**ADEGUAMENTO AL TIPO B (4 CORSIE) DELL'ITINERARIO  
SASSARI-OLBIA  
LOTTO 2**

**PROGETTO ESECUTIVO**

**ELABORATI GENERALI  
OTTEMPERANZA ALLE PRESCRIZIONI  
RELAZIONE DI OTTEMPERANZA ALLE PRESCRIZIONI**

# Relazione di ottemperanza alle prescrizioni

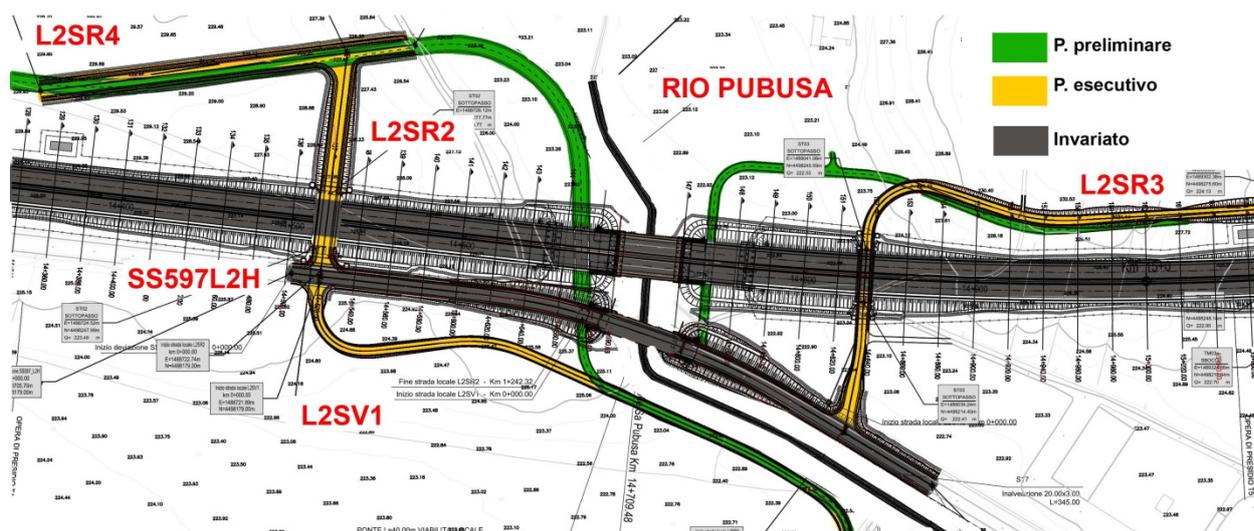
La L2SR3, analogamente a quanto previsto per la L2SR2, nel progetto preliminare si innesta alla viabilità esistente passando al di sotto dell'asse principale, tramite il viadotto del rio Pubusa. Tale innesto presenta problemi dal punto di vista delle quote e delle pendenze.

Il progetto esecutivo prevede lo spostamento dell'innesto con la viabilità esistente, in modo da limitare al massimo la pendenza della rampa di attacco, introducendo un sottovia alla progressiva 14+835.

Le modifiche apportate al progetto preliminare contribuiscono a limitare l'impatto dell'opera sul contesto ambientale in quanto si riduce notevolmente la luce del viadotto Pubusa, passando da una tipologia a tre campate, ad una a campata singola per permettere l'attraversamento del fiume.

### SEZIONE A-A

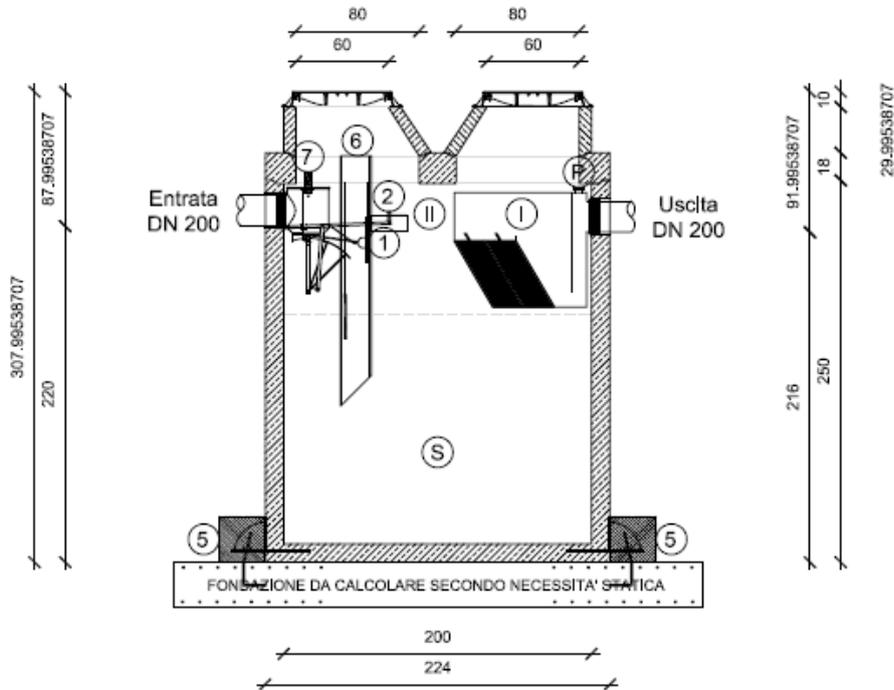
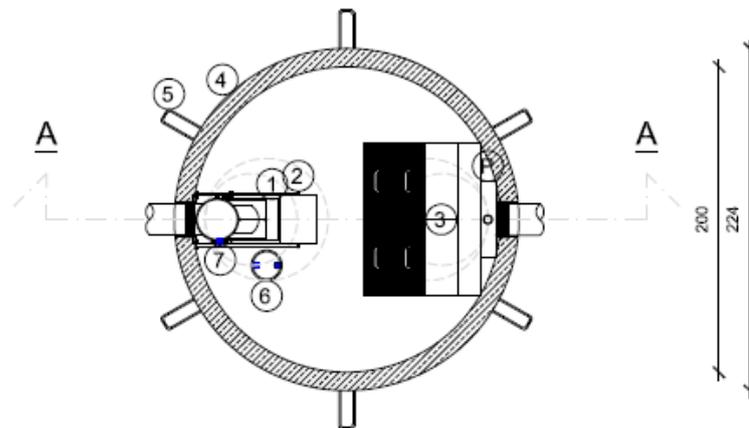
*Specificatamente ai colatori intercettati, si chiede che nella progettazione definitiva o esecutiva essi siano descritti più estesamente e con maggiore dettaglio, evidenziando che tali interventi non producano impatti sia sul piano idrologico sia su quello della qualità delle acque, e che le opere siano in linea con le norme che perseguono la tutela e la salvaguardia di tutti i corpi idrici, in ottemperanza alle disposizioni delle vigenti leggi nazionali (D.Lgs. 152/2006 e ss.mm.ii); Si dovrà evincere chiaramente che la sistemazione idraulica dell'area deve essere realizzata garantendo il minimo impatto e, per quanto possibile, la conservazione della naturalità.*

Di seguito si allega il dettaglio costruttivo della vasca di prima pioggia inserita nel cantiere:

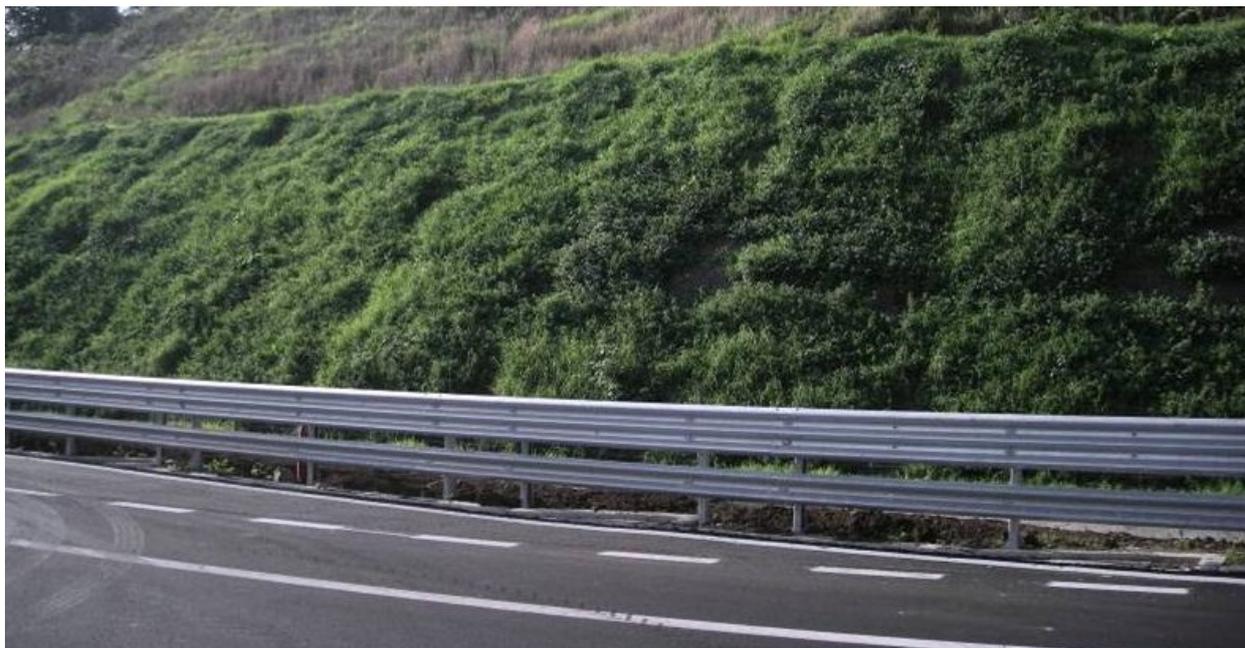
*Dovrà essere realizzato un progetto di mitigazione ambientale tramite interventi di ripristino vegetazionale, da realizzare con la stessa tempistica dell'intervento dello svincolo con oneri a carico del Proponente, inseriti nel quadro economico. Tale progetto dovrà essere realizzato rispettando i seguenti criteri:*

*a) gli interventi di sistemazione a verde dovranno garantire la funzione primaria di migliorare il rapporto tra opera e territorio nel rispetto della configurazione vegetazionale esistente e/o potenziale e facilitando l'insacco dei naturali processi di ricolonizzazione ed adattamento.*

È stata prevista la sistemazione, piantumazione e manutenzione di tutte le aree pertinenziali dell'infrastruttura. La piantumazione delle aree avverrà contestualmente alla realizzazione del corpo stradale, per favorire il compimento del ciclo di manutenzione entro i termini di collaudo delle opere. A regime sarà sufficiente una modesta manutenzione. Le linee guida del progetto d'inserimento paesistico-ambientale si basano su interventi di recupero in coerenza con il paesaggio vegetale circostante. In particolare si sono osservate le dinamiche di colonizzazione nelle situazioni di inizio del ciclo evolutivo della vegetazione, in modo da individuare le specie più adatte e in grado di adattarsi meglio alle condizioni climatiche e pedologiche del luogo. L'intervento è progettato per innescare un processo di rinaturalizzazione che nel tempo deve divenire autonomo valorizzando le potenzialità evolutive delle associazioni vegetazionali inserite, anche con la messa in atto di tutte le azioni che tendono a superare la fase iniziale dell'impianto.

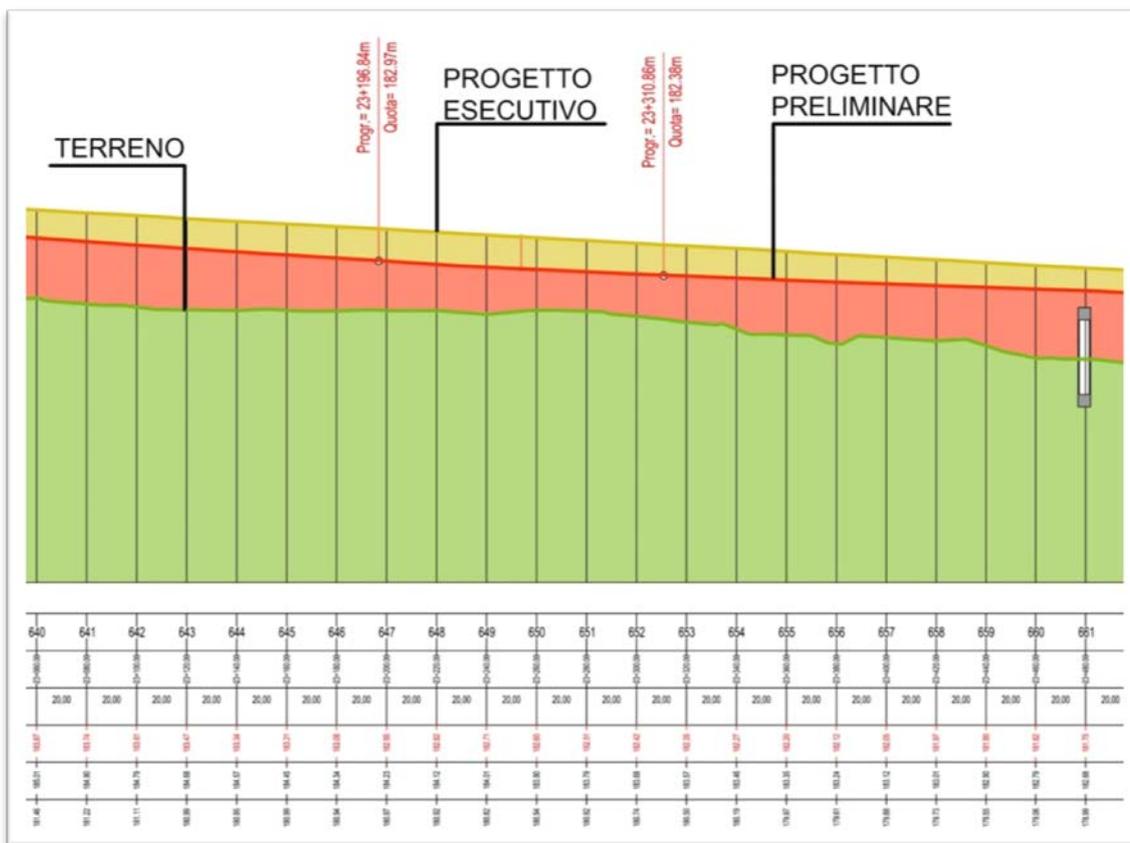
*E' necessario che gli interventi privilegino l'utilizzo della piattaforma già esistente, conservando il più possibile l'andamento altimetrico dell'attuale sede.*

Il tracciato in progetto per il Lotto 2 ,già da progetto preliminare, risulta essere fuori sede.

La morfologia del terreno e la presenza dei corsi d'acqua non hanno permesso di rimanere affiancati alla strada esistente.

Il progetto esecutivo planimetricamente non ha subito modifiche rispetto al progetto preliminare, mentre ci sono delle modifiche altimetriche di livelletta.

*Fotosimulazione inserimento ponte al Km 14+709*

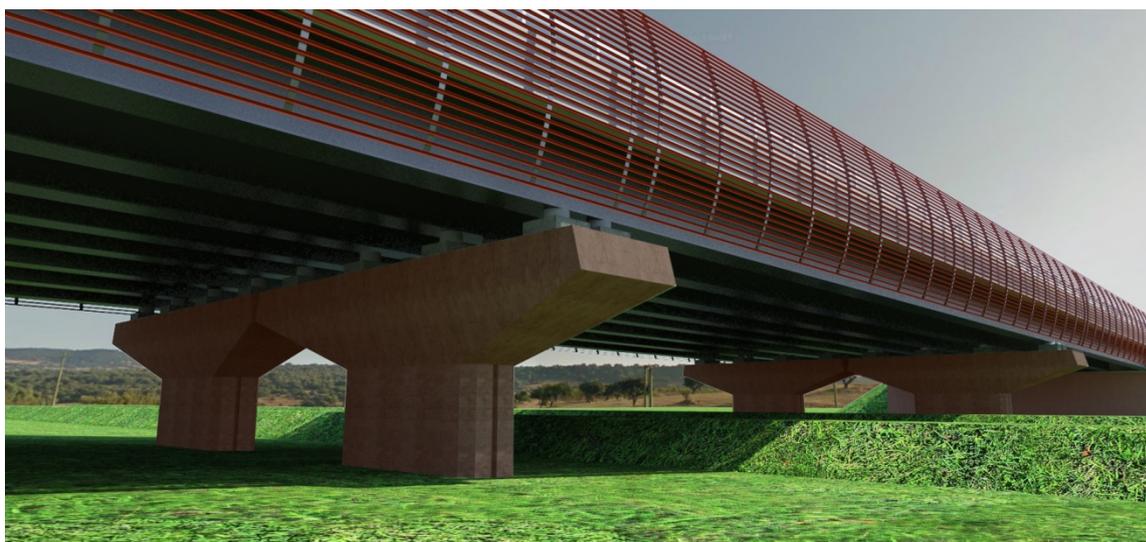
*c) la progettazione delle opere, quali cavalcavia e sovrappassi, che tenga conto della particolarità del paesaggio con soluzioni estetiche studiate appositamente;*

Le principali opere d'arte presenti nel Lotto 2 sono:
